電源開発株式会社
大間原子力発電所

震源を特定せず策定する地震動の
考え方について

平成19年2月
原子力発電安全審査課

図-1 加藤ほか(2004)の応答スペクトル

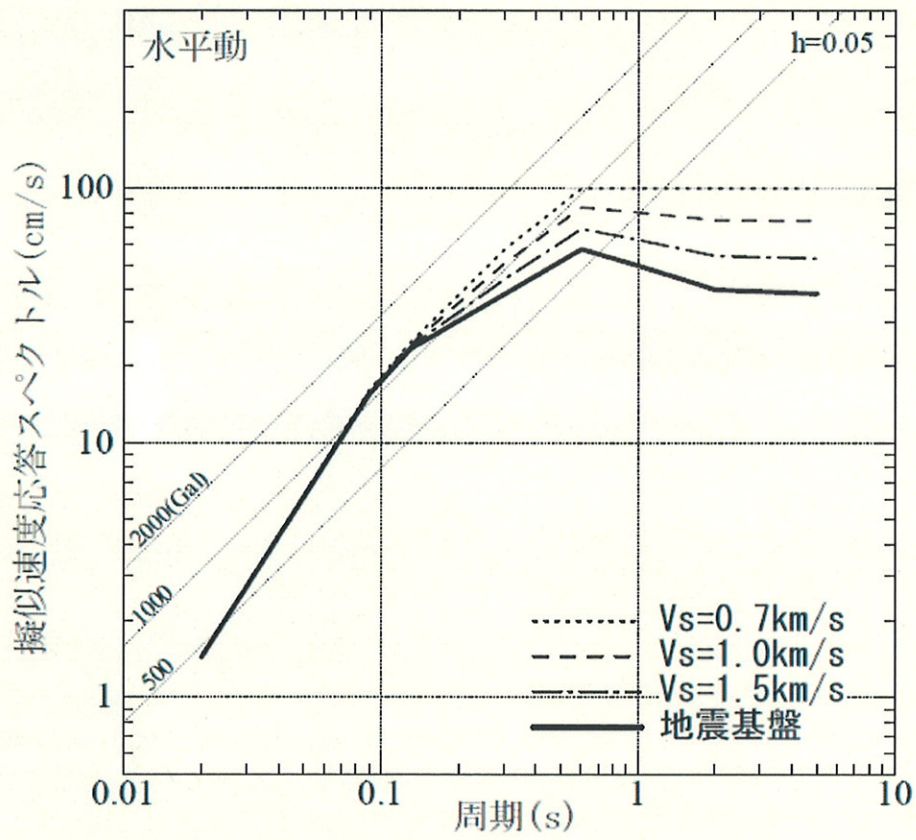
ら、米国カリフォルニアでは 1930 年代から開始されており、日本及びカリフォルニアについて、震源と活断層を関連付けることが困難な過去の内陸地殻内地震における震源近傍の観測記録を収集した知見として加藤ほか(2004)⁽¹⁾があるとしている。図-1 に加藤ほか(2004)⁽¹⁾により震源を特定できない地震による地震動として設定された応答スペクトル(以下「加藤ほか(2004)⁽¹⁾の応答スペクトル」という。)を示す。

図-2 大間地点における震源を特定せず策定する地震動 ($V_s=870\text{m/s}$)

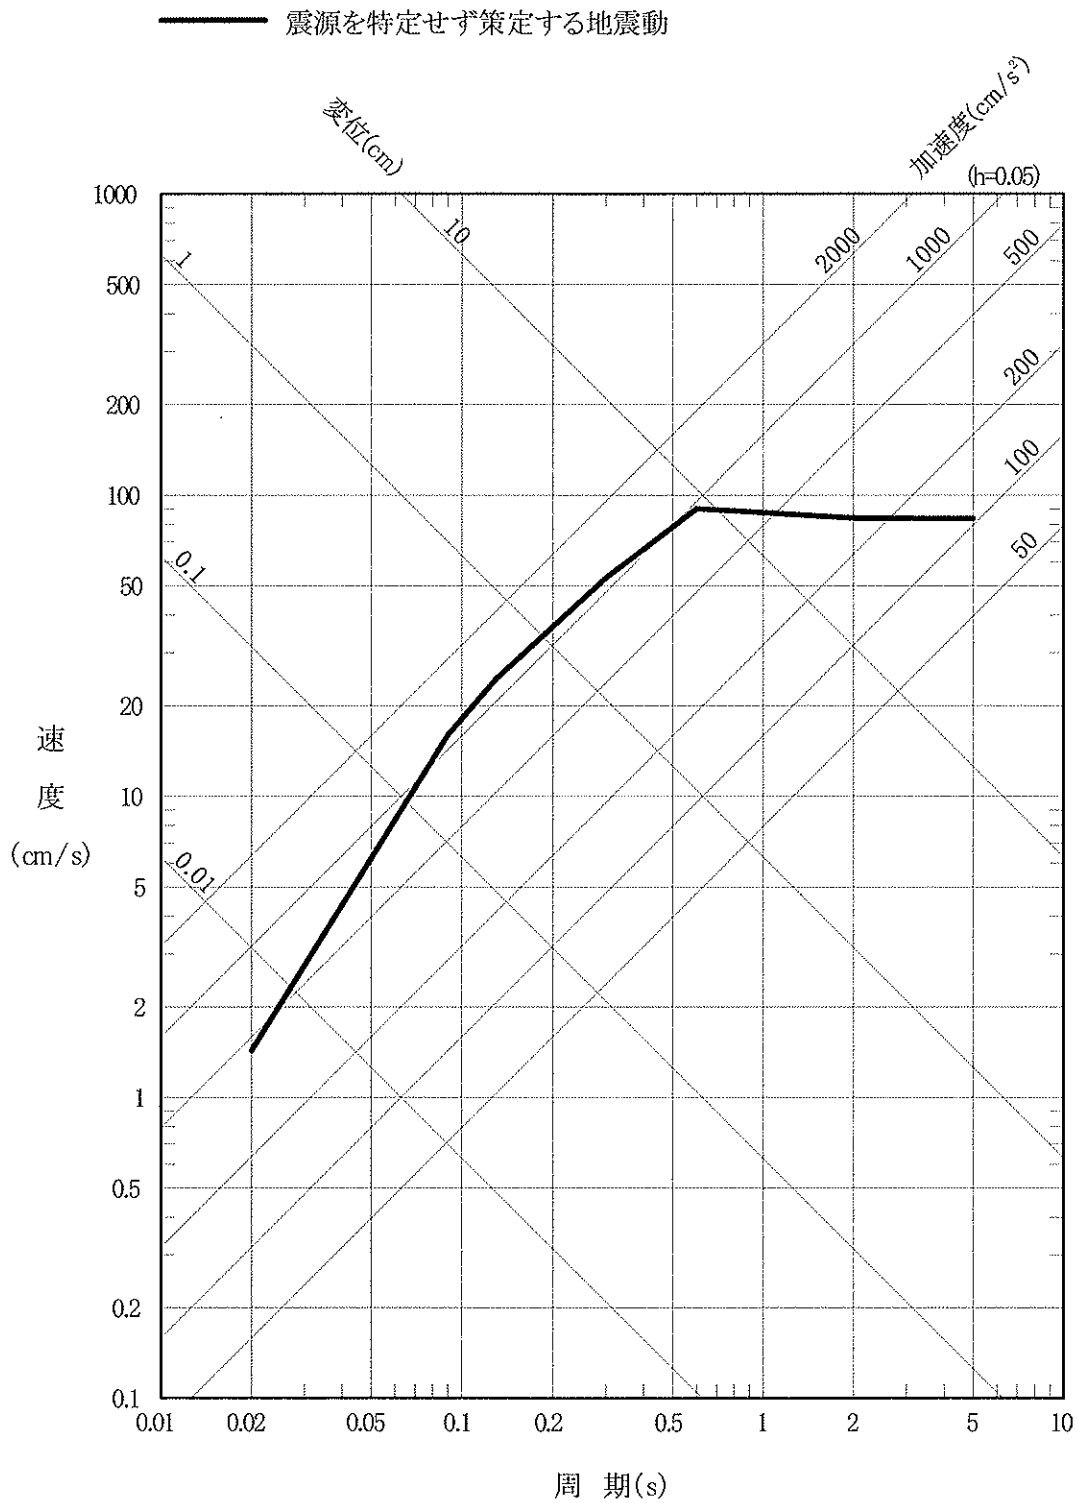
加藤ほか(2004)⁽¹⁾の応答スペクトルは $V_s=700\text{m/s}$ の解放基盤表面における応答スペクトルとして設定されていることから、申請者は、大間地点における「震源を特定せず策定する地震動」は、加藤ほか(2004)⁽¹⁾の応答スペクトルに対して、敷地の解放基盤表面($V_s=870\text{m/s}$)の地盤物性を加味して設定した地盤増幅率⁽²⁾に基づき、図-2 に示す設計用応答スペクトルとして定義するとしている。

図-3 F-14 断層による地震の震源断層

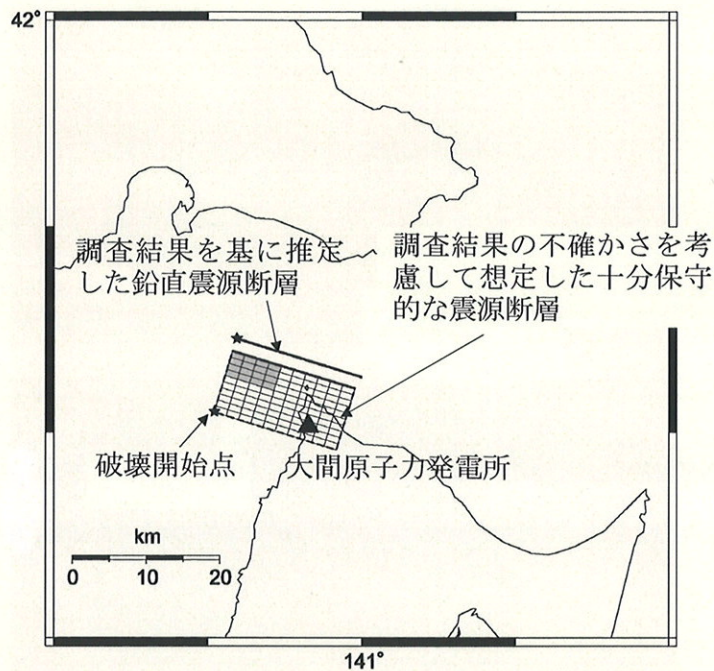
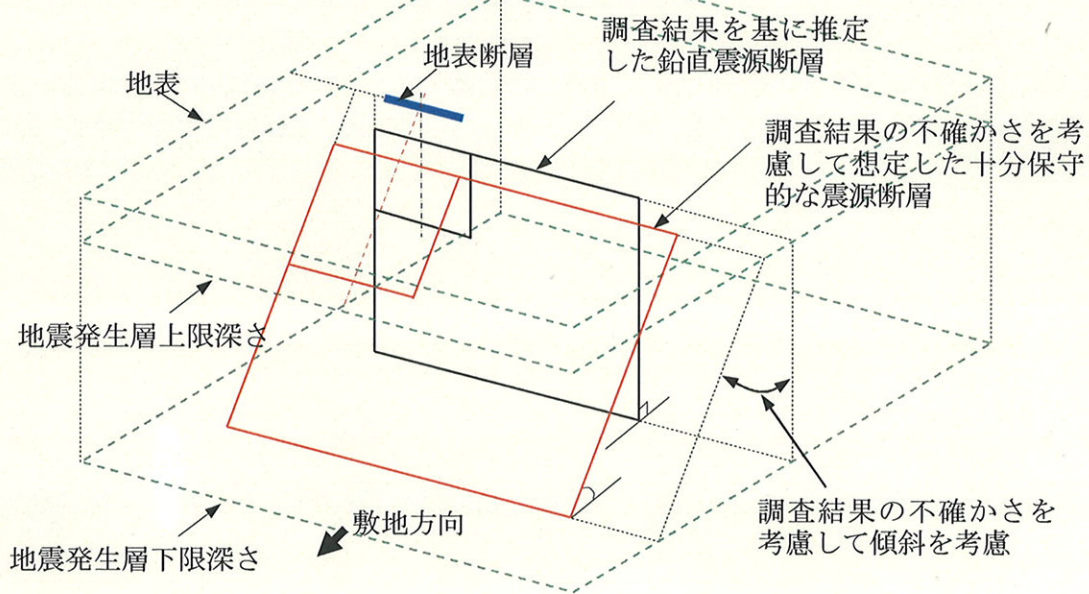
申請者は図-3 に示すように、敷地周辺において孤立した短い活断層として F-14 断層があるとしており、このような孤立した短い活断層による地震は、敷地ごとに震源を特定する地震として位置づけられるとしている。さらに、孤立した短い活断層であっても、スケーリングの観点からは、地震発生層の上限から下限まで飽和するような震源断層が広がっている

可能性も考えられるとして、F-14 断層の直下にこのような仮想的な震源断層を設定し、アスペリティは断層直下の浅い位置に想定して地震動評価を行っている。一方、震源を特定できない地震は、地表に痕跡が現れないことから、震源断層が地震発生層の上限から下限まで飽和しない場合やアスペリティ位置が深い場合が考えられるとしている。申請者はスケーリングの観点からは、孤立した短い活断層のような地表に僅かな痕跡が出現する地震と震源を特定できない地震との地震規模に連続性があるものと考えられるとしている。このようなスケーリングの観点からの地震規模の連続性及び図-3 に示すように F-14 断層の地震動評価に当たっては、敷地の直下まで広がるような震源断層を想定していることを合わせて考慮すると、敷地近傍における震源を特定できない地震による地震動は、このように十分保守的に設定した F-14 断層による地震動と概ね同程度であることが考えられるとしている。図-4～図-5 に示すように、加藤ほか(2004)⁽¹⁾の応答スペクトルに基づいて設定した敷地における「震源を特定せず策定する地震動」は、十分保守的に設定した F-14 断層の震源断層による地震動を上回っており、孤立した短い活断層による地震動評価に照らして、大間地点の「震源を特定せず策定する地震動」の妥当性が確認できるとしている。

図-6 震源を特定せず策定する地震動の超過確率(S_s-2_H)

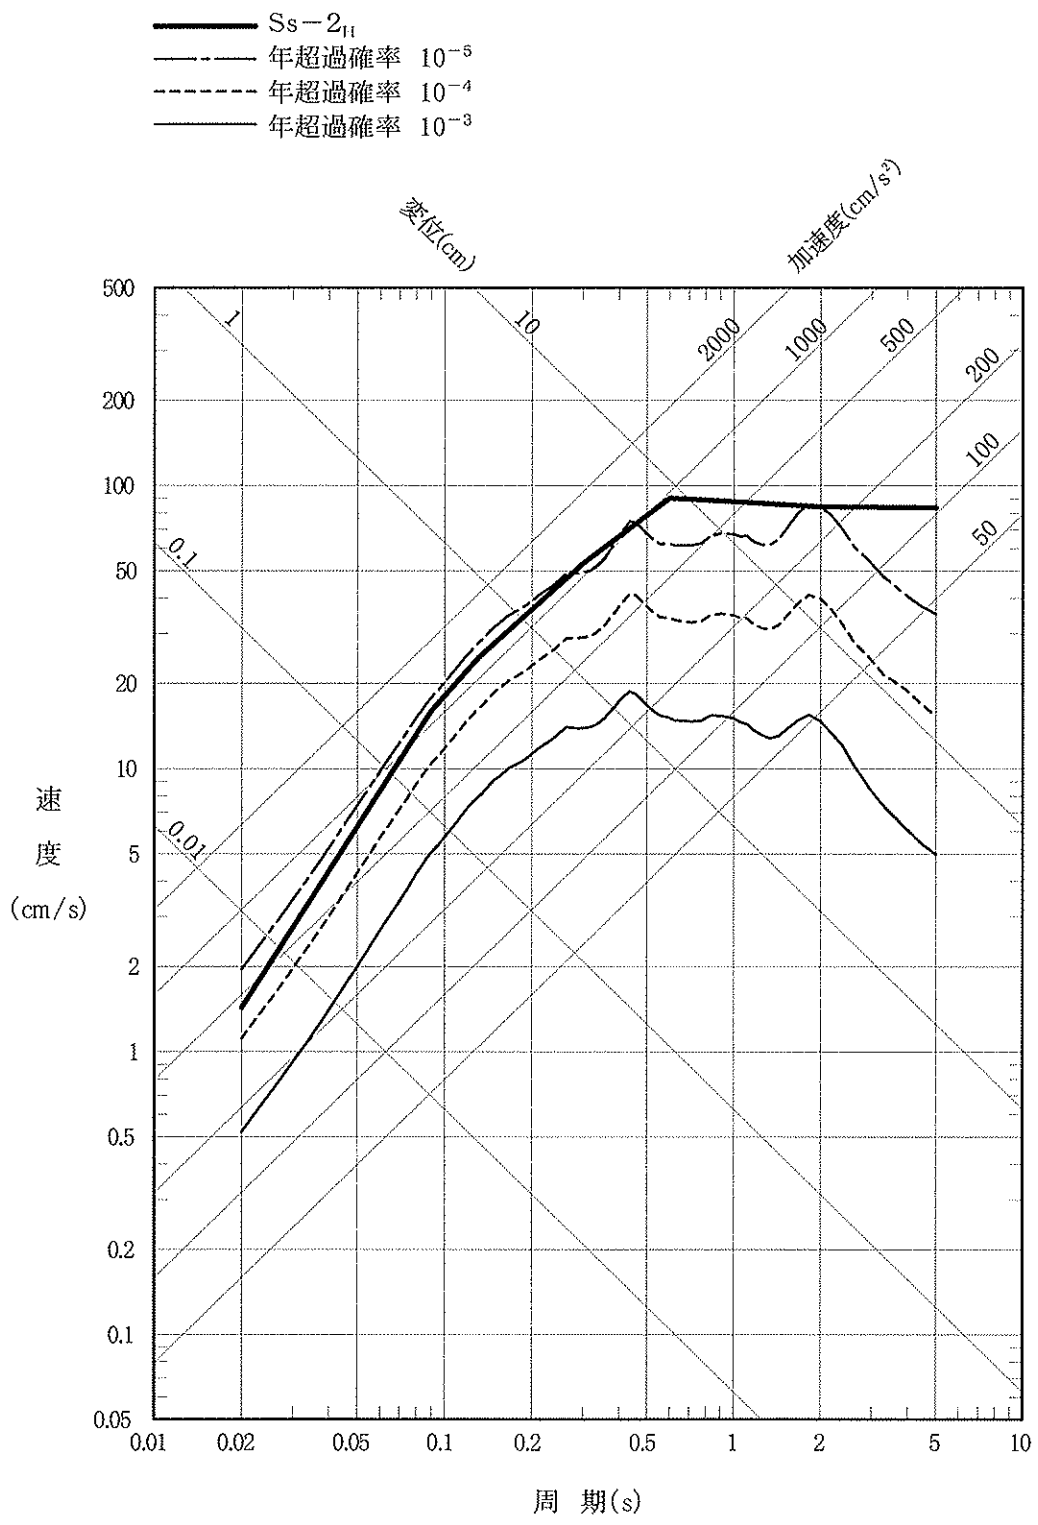
申請者は、第 44 回意見聴取会資料「震源を特定せず策定する地震動について(04-大間設C-66)」において、大間地点周辺の地域性を反映して求めた「震源を特定せず策定する地震動」の年超過確率は図

-6 に示すように概ね $10^{-4} \sim 10^{-5}$ の範囲にあるとしており、また、原子力安全基盤機構(2004)⁽³⁾による東北地方における地震ハザード評価結果によれば、年超過確率は図-7 に示すように概ね $10^{-5} \sim 10^{-6}$ の範囲にあるとしている。

図-9 K-NET 福岡観測点の工学的基盤波の比較

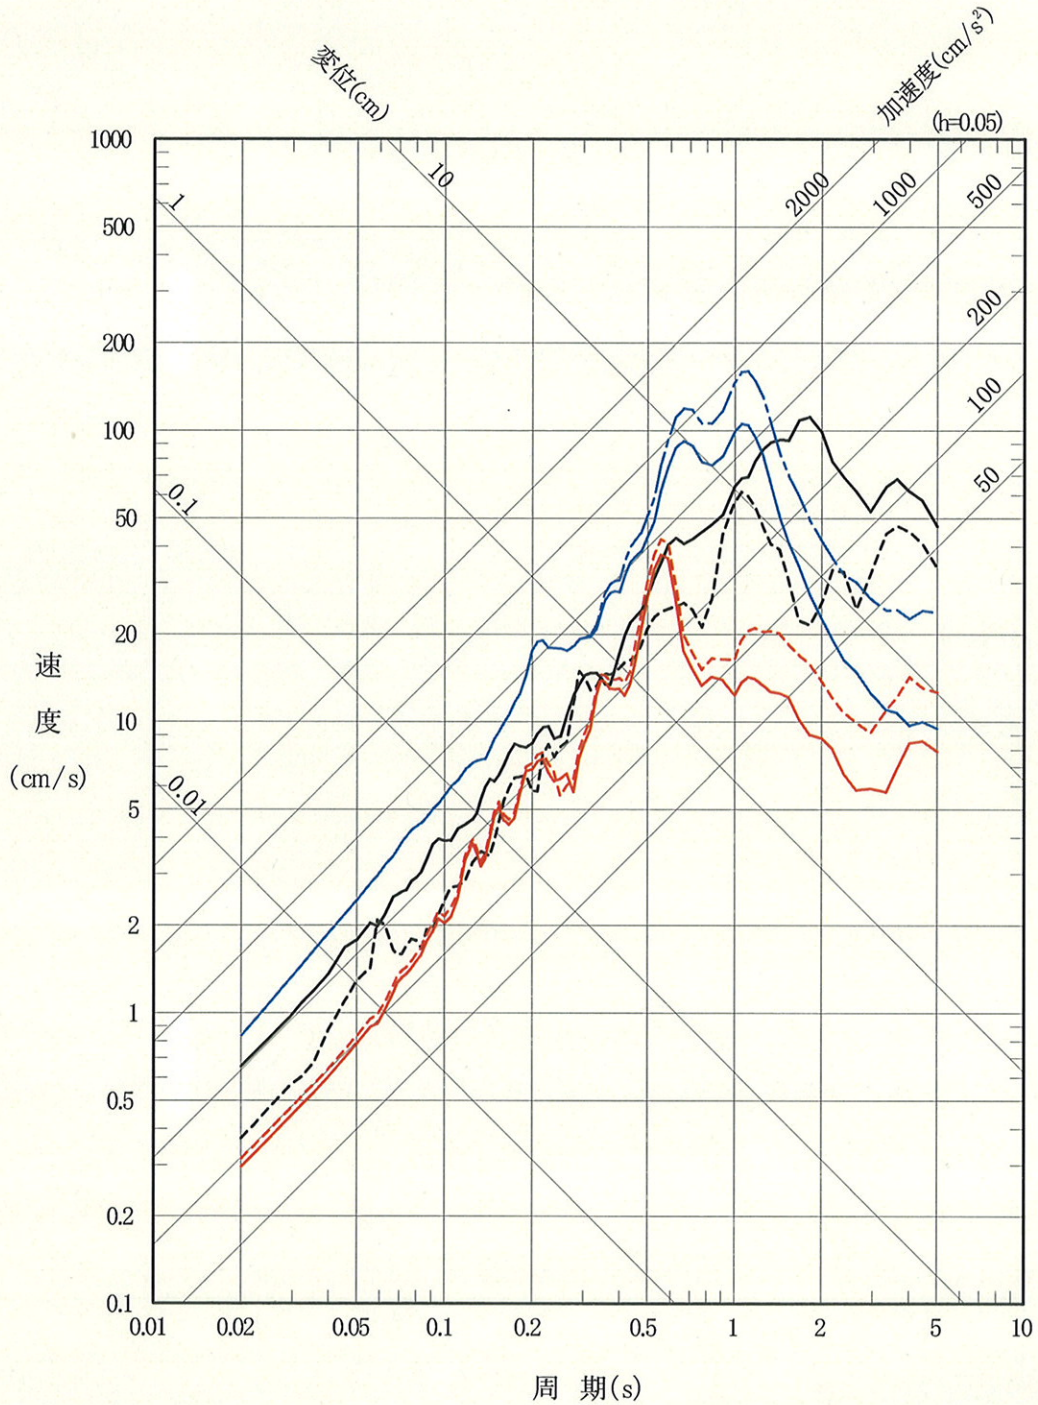
K-NET 福岡観測点について、応答スペクトルに基づく方法及び断層モデルを用いた方法により評価した想定地震の地震動と 2005 年福岡県西方沖の地震の観測記録の応答スペクトルを比較して図-9 に示す。同図に示すように、応答スペクトルに基づく方法による評価結果は観測記録と概ね同程度であるとしているが、断層モデルによる評価結果は、短周期側では観測記録と概ね同程度となっているものの、周期 1 秒付近よりも長周期側では観測記録を下回っているとしている。

申請者は、図-10 に示すように警固断層付近では地盤構造が急変し、同断層沿いの北東側では表層地盤が厚い盆地構造になっているとしており、また、川瀬ほか(2006)⁽⁶⁾は 3 次元地盤構造を用いたフォワード解析により、2005 年福岡県西方沖の地震における K-NET 福岡観測点の観測波形がよく再現されたとしており、観測された周期 1 秒前後の速度パルスは 5km 四方程度の単一アスペリティのフォワードディレクティビティと地下構造によって生成・増幅されたものであるとしている。このことから、申請者は図-9 に示す 2005 年福岡県西方沖の地震の観測記録の応答スペクトルの周期 1 秒付近より長周期側については、このような局所的な 3 次元地盤構造による増幅の影響を受けている可能性が考えられるとしている。申請者は、断層モデルは平行成層地盤モデルを用いて理論計

算を行っていることから、このような局所的な 3 次元地盤構造による増幅の影響を反映できていない可能性が考えられ、このため周期 1 秒付近より長周期側において観測記録を下回っていると考えられるとしている。一方、応答スペクトルに基づく方法では地点固有のこのような地盤増幅特性が反映されている観測記録を用いて補正を行っているため、周期 1 秒付近より長周期側においても観測記録と同程度になっていると考えられるとしている。

図-11 K-NET 前原観測点の工学的基盤波の比較

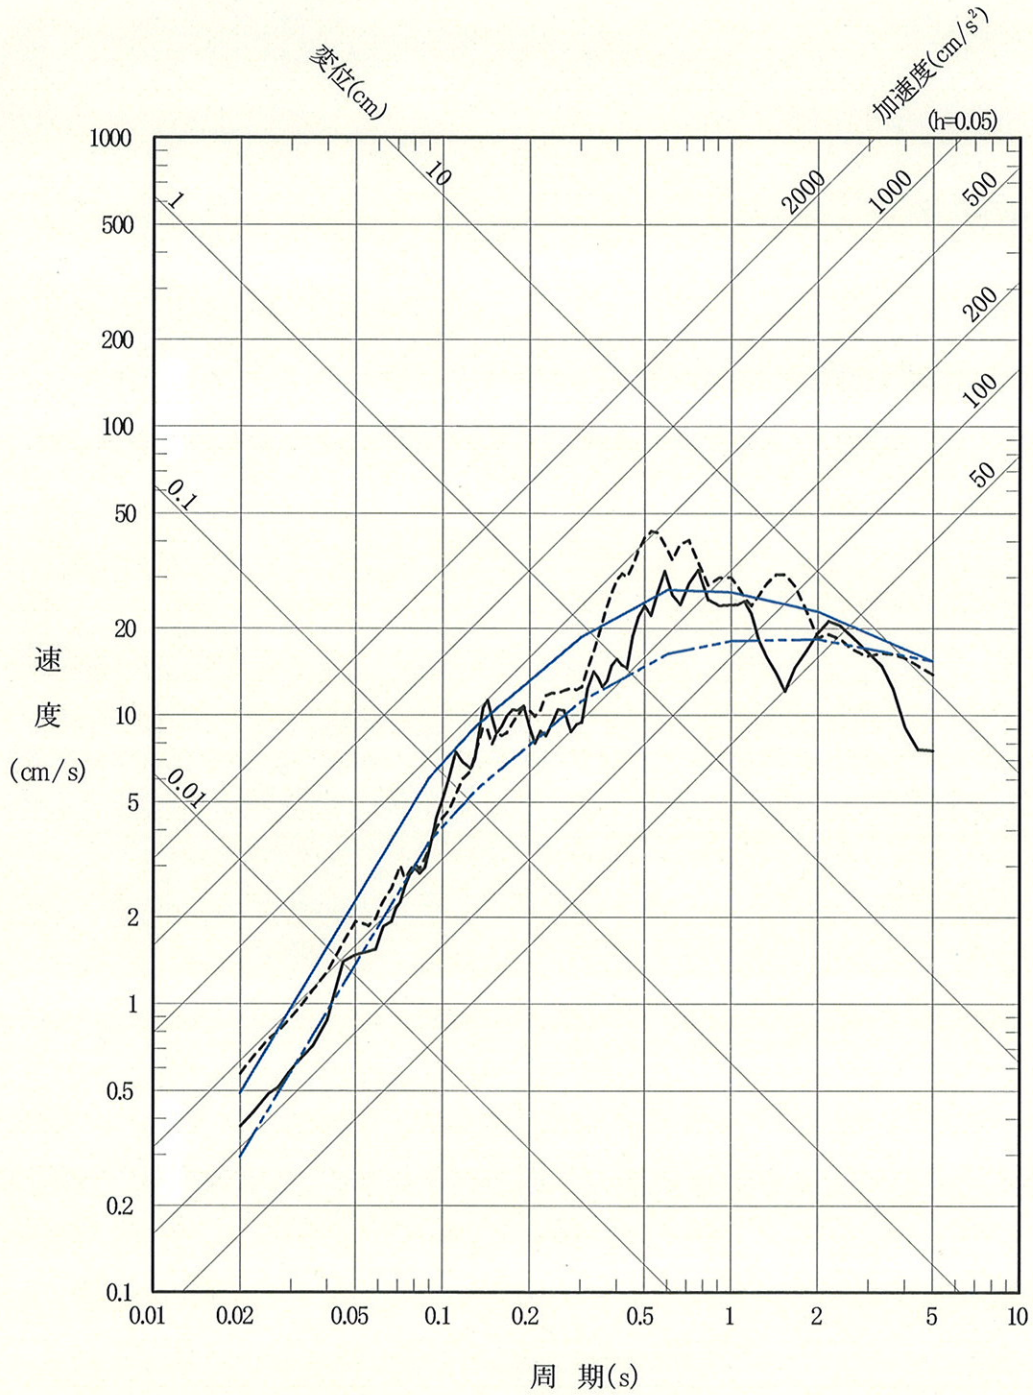
なお、参考のため、K-NET 福岡観測点のように盆地構造になっていない K-NET 前原観測点における 2005 年福岡県西方沖の地震の観測記録と Noda et al.(2002)⁽⁴⁾による応答スペクトルを比較して図-11 に示す。同図に示すように、Noda et al.(2002)⁽⁴⁾による応答スペクトルと観測記録の応答スペクトルは概ね一致しており、このことから、申請者は K-NET 福岡観測点は局所的な 3 次元地盤構造による影響が現れる地点であると考えられるとしている。
